Mission régionale d'autorité environnementale
OCCITANIE

Renouvellement de l'autorisation d'exploiter une carrière de gneiss à Miraval-Cabardès (Aude)

N°MRAe : 2023APO34
N°saisine : 2022- 11328

Avis émis le : 23 février 2023

Figure 3 : périmètre d'extraction retenu

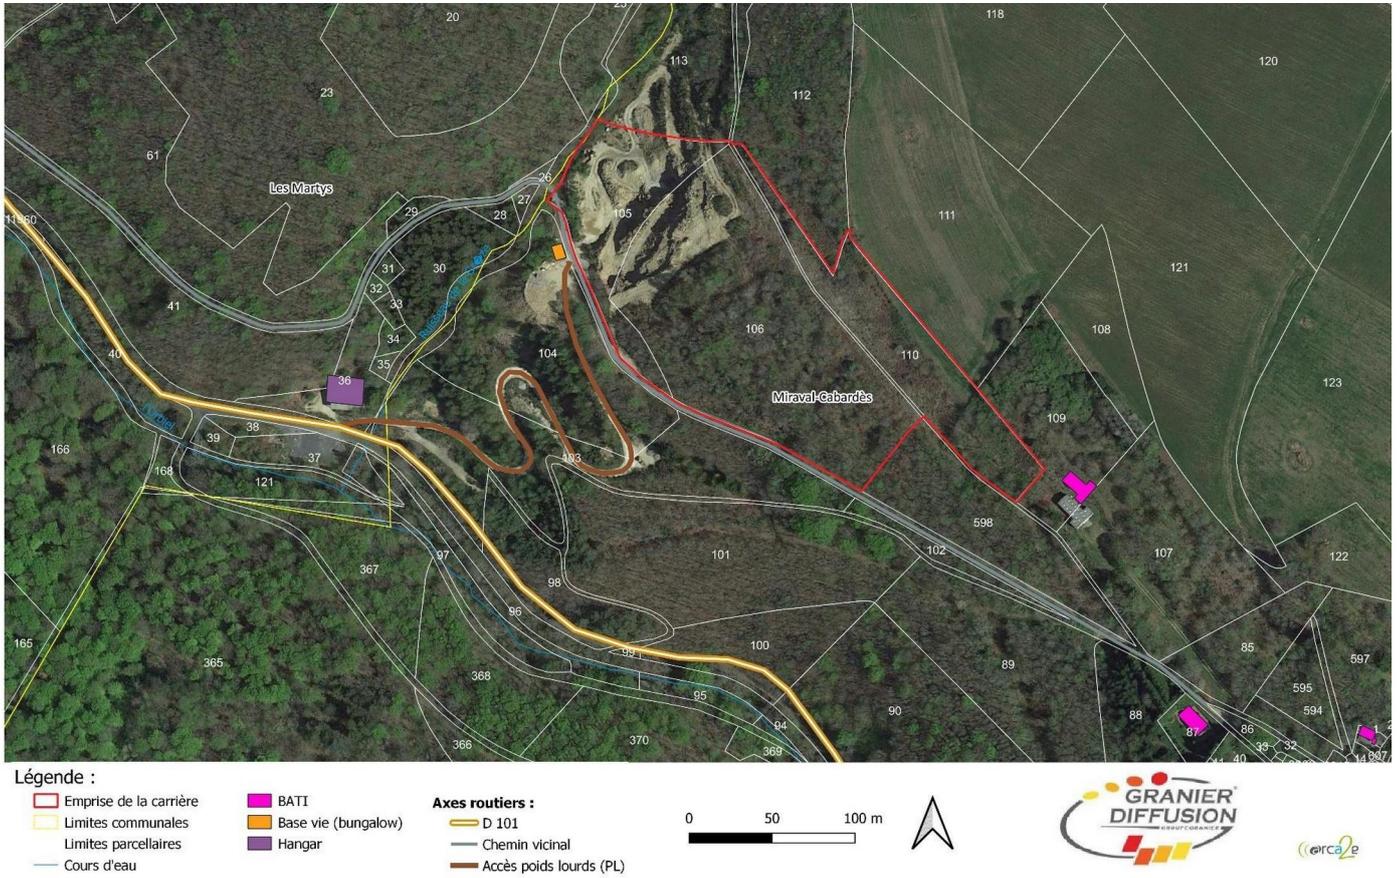
Le périmètre de l'autorisation sollicitée est similaire à celui de l'autorisation actuelle (3,17 ha). La surface d'extraction est réduite par rapport à la surface totale de la carrière (1,7 ha), ce qui constitue l'unique variante d'implantation du projet. Les enjeux naturalistes étant élevés y compris sur les surfaces incluses dans le périmètre d'extraction, cette variante, basée sur la réduction de la zone d'extraction, est à juste titre considérée comme une mesure de réduction des impacts et non une mesure d'évitement.
